Avis sur la création d'une centrale photovoltaïque au sol Commune de Sainte-Foy-de-Peyrolières (Haute-Garonne)

N°Saisine : 2025-14 868

N°MRAe : 2025APO98

Avis émis le 22 juillet 2025

Figure 2 : plan d'implantation du projet – extrait de l'étude d'impact

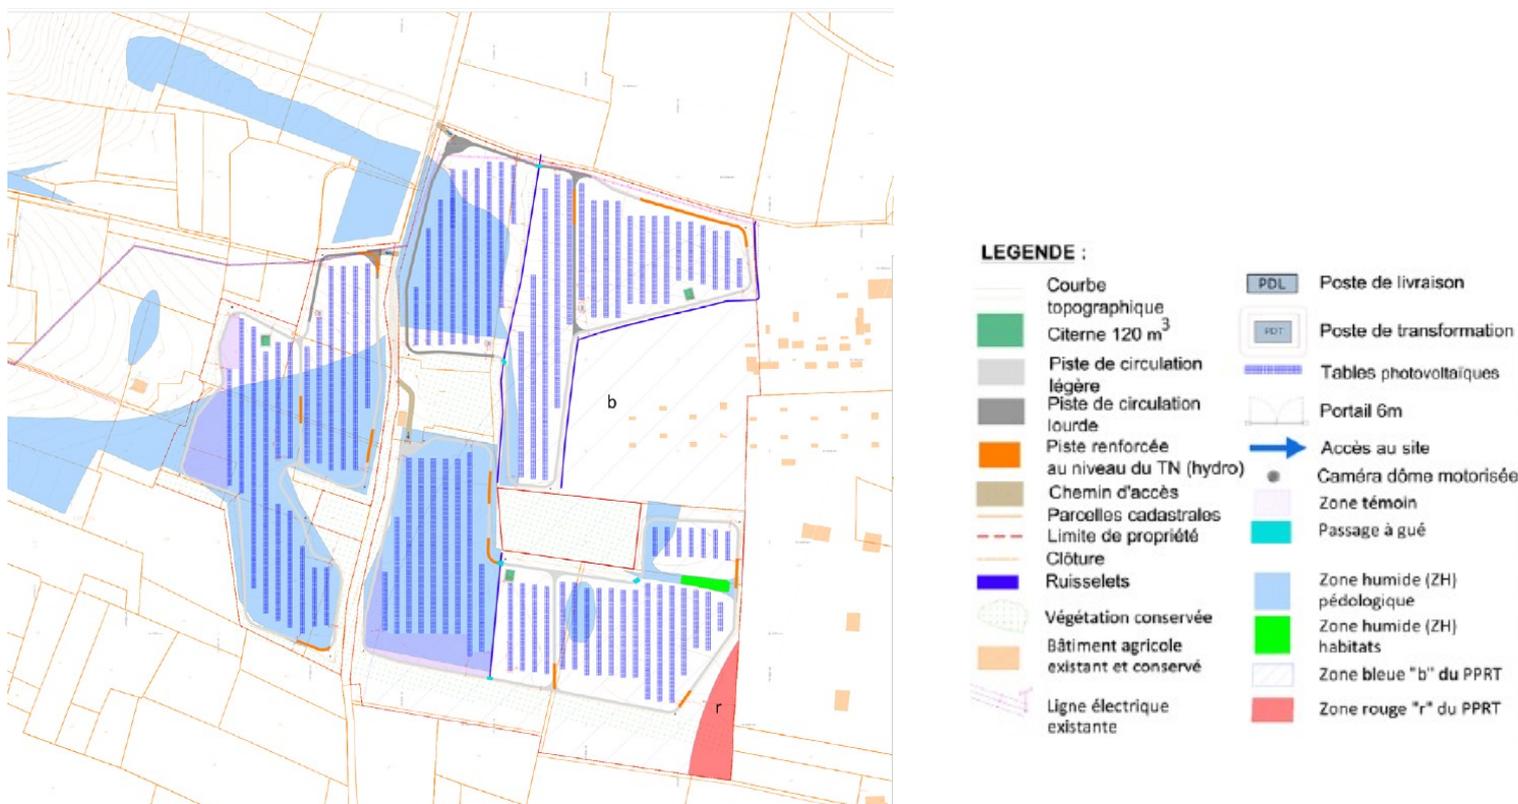
La MRAe considère par ailleurs que les incidences sur les zones humides ne se limiteront pas à 0,5 ha tel que retenu par l'exploitant (pistes, pieux d'ancrage des structures et piquets de clôture) et que les incidences des travaux préparatoires (enfouissement des câbles électriques, circulation des engins, mouvements de terrains, terrassement éventuel, création de voiries, zone de stockage, ...) et des équipements solaires / bâtiments sur les zones humides doivent également être pleinement prises en compte en retenant un niveau d'impact modéré.

Afin de se conformer à la réglementation en matière de police de l'eau, l'étude d'impact doit préciser si les différentes installations, clôtures, pistes, bâtiments se situent à plus de 10 m des fossés, cours d'eau intermittents et cours d'eau.

La MRAe recommande compléter l'étude d'impact par des éléments graphiques permettant de constater que les différentes installations, clôtures, pistes, bâtiments se situent à plus de 10 m des fossés, cours d'eau intermittents et cours d'eau.

Figure 4 : carte de superposition des zones du PPRT Lacroix avec les équipements du parc solaire

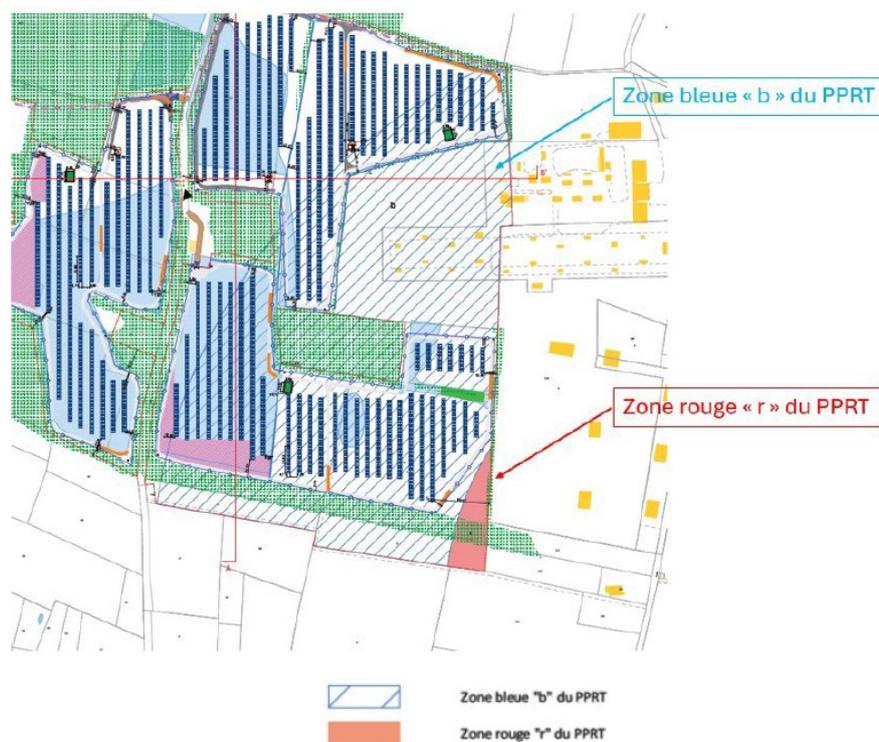
Le projet se situe uniquement en zone bleue « b » du plan de prévention des risques technologiques (PPRT) Lacroix. La zone rouge « r » au sud-est est évitée de l'emprise finale du projet clôturée comme le montre la carte ci-dessous (cf. figure 4).

Si l'étude d'impact contient des informations, en l'état du dossier rien ne permet de conclure sur la possibilité d'installer un projet solaire, sur la zone « b » notamment, car aucun élément ne démontre que le parc solaire ne sera pas de nature à aggraver l'exposition des personnes aux risques industriels de l'établissement Lacroix (riverains, salarié de l'entreprise). Pourtant, l'établissement LACROIX étant spécialisé en pyrotechnie, l'installation d'équipement solaire électrique aggrave le risque d'incendie dans l'environnement immédiat de l'usine.

La MRAe recommande de conduire une étude permettant de démontrer que le parc solaire n'est pas de nature à aggraver l'exposition des personnes aux risques industriels de l'établissement Lacroix. Les conclusions de cette étude doivent être intégrées à l'étude d'impact et soumises à la DREAL Occitanie (l'unité Interdépartementale de la Haute-Garonne) pour confirmer que le projet respecte le plan de prévention des risques technologiques (PPRT) Lacroix.
